Ministero dell' Ambiente e della Sicurezza Energetica

Parere n. 838 del 25 settembre 2023

Progetto:	<p><i>Verifica di Assoggettabilità a VIA</i></p> <p><i>“Riqualificazione del porto della Bandita e aree portuali”</i></p> <p><i>ID_VIP 9585</i></p>
Proponente:	<p>Comune di Palermo</p>

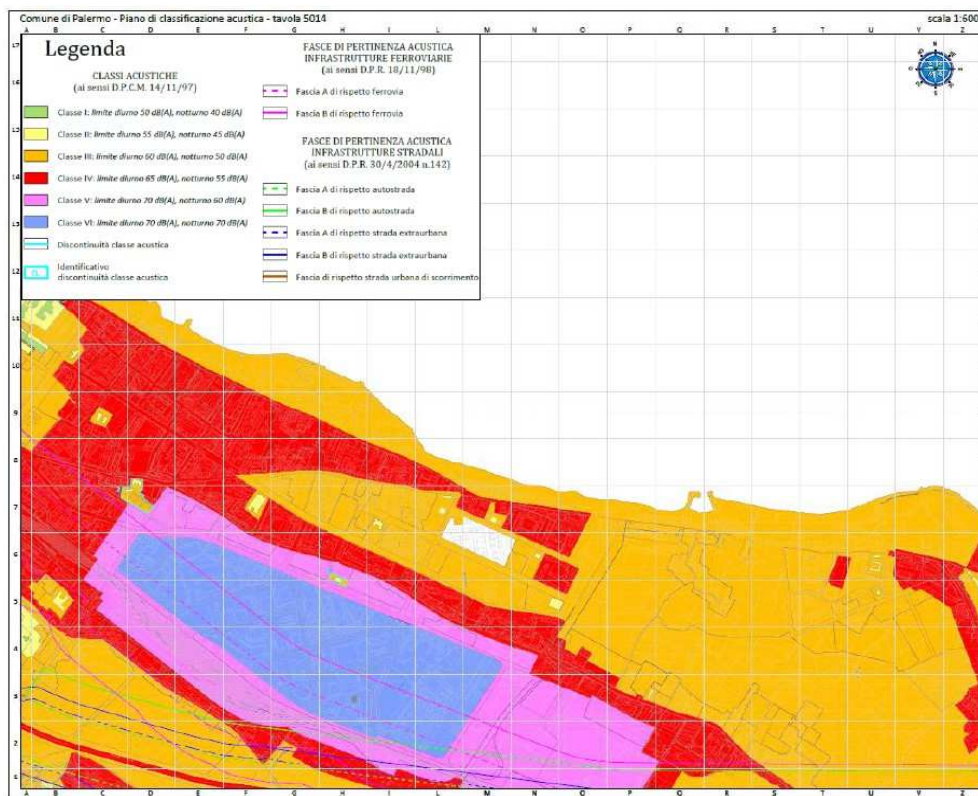
La Commissione sottolinea che i valori citati si riferiscono agli ambienti di lavoro e sono molto più alti di quelli di vita che sono di competenza della Commissione.
